新竹縣政府工程查核代表照片表

拍攝日期：109.12.23.

工程名稱：桃山文化健康站周邊環境改善工程

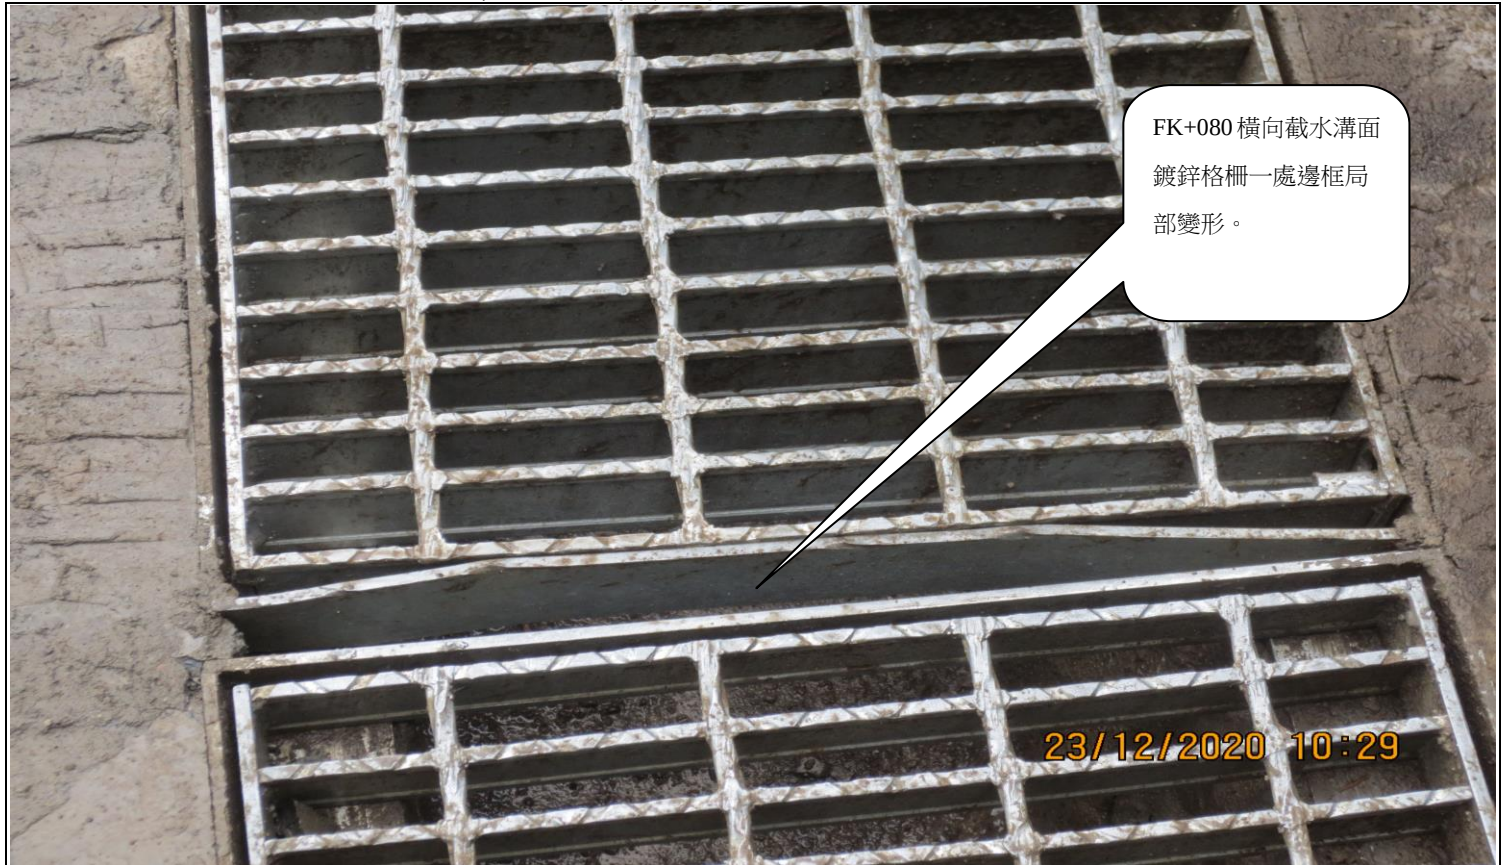
工區二既有擋土牆面水泥砂漿粉刷底層部份，局部有乾縮裂縫。
